TECHNICKÁ SERVISNÍ INFORMACE**č.15-1061**
13 května 2015

Tato TSI nahrazuje TSI 15-1013 ze dne 11. února 2015. Předcházející vydání této informace laskavě zlikvidujte nebo vhodným způsobem označte jako neplatné. Zlikvidujte prosím všechny předešlé verze. Viz pouze elektronická verze této TSI.

Předmět: Obtížné sepnutí nebo rozpojení spojky, unášení spojky	
Model:	
Focus 2011.25 (12/2010–04/2015)	Datum výroby: 06.12.2010-31.08.2012 Výrobní kód: AG-CE Výrobní závod: Saarlouis Výrobní závod: St. Petersburg Motor: 1.6L Duratorq-TDCi (DV) Diesel Převodovka: 6 - B6
C-MAX 2010.75 (07/2010–02/2015)	Datum výroby: 01.07.2010-31.08.2012 Výrobní kód: AM-CE Výrobní závod: Valencia Motor: 1.6L Duratorq-TDCi (DV) Diesel Převodovka: 6 - B6
S-MAX/Galaxy 2006.5 (03/2006–12/2014)	Datum výroby: 07.02.2011-31.08.2012 Výrobní kód: BK-CE Výrobní závod: Genk Motor: 1.6L Duratorq-TDCi (DV) Diesel Převodovka: 6 - MMT6
Mondeo 2007.5 (02/2007–09/2014)	Datum výroby: 07.02.2011-31.08.2012 Výrobní kód: BK-CE Výrobní závod: Genk Výrobní závod: St. Petersburg Motor: 1.6L Duratorq-TDCi (DV) Diesel Převodovka: 6 - MMT6

Příklad kódu data výroby přítlačného kotouče spojky (04/2011)

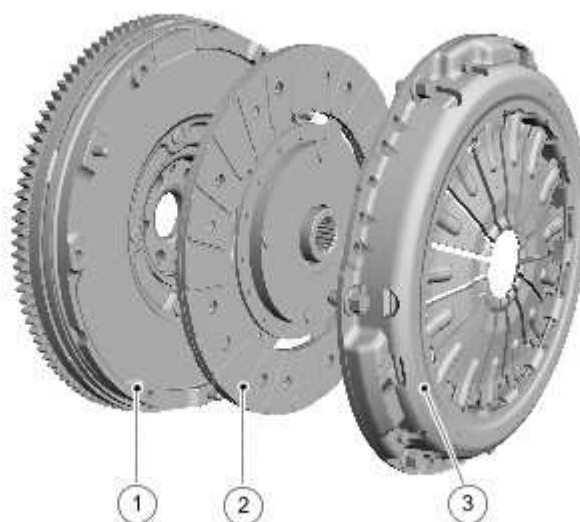
Položka	Popis
-	Zkontrolujte kód data výroby spojky, který je vyražen na vnitřní straně jazýčků talířové pružiny. POZNÁMKA: Při výměně přítlačného kotouče je třeba použít původní lamelu spojky.
1	Měsíc výroby
2	Identifikace barevným kódem

E165911

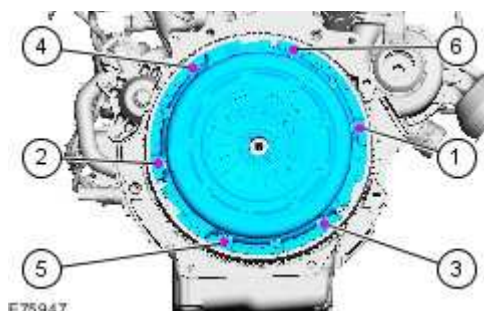
1. Demontujte manuální převodovku (na obrázku je zobrazeno vozidlo s 6stupňovou manuální převodovkou s rozvodovkou MMT6). Pro další informaci viz oddíl Focus 2011.25; C-MAX 2010.75; Mondeo 2007.5; S-MAX/Galaxy 2006.5 Dílenské příručky 308-03.
2. Demontujte spojkovou lamelu a přítlačný kotouč spojky. Pro další informaci viz oddíl Focus 2011.25; C-MAX 2010.75; Mondeo 2007.5; S-MAX/Galaxy 2006.5 Dílenské příručky 308-01.
 - V několika fázích povolte každý šroub vždy o dvě otáčky a všechny šrouby vyjměte.
 - Zkontrolujte, zda není poškozen přidržovací kroužek přítlačné desky spojky.
 - Je-li přidržovací kroužek přítlačné desky spojky poškozený, namontujte novou přítlačnou desku spojky (viz část Požadované díly).
 - Při montáži postupujte v obráceném pořadí než při demontáži.
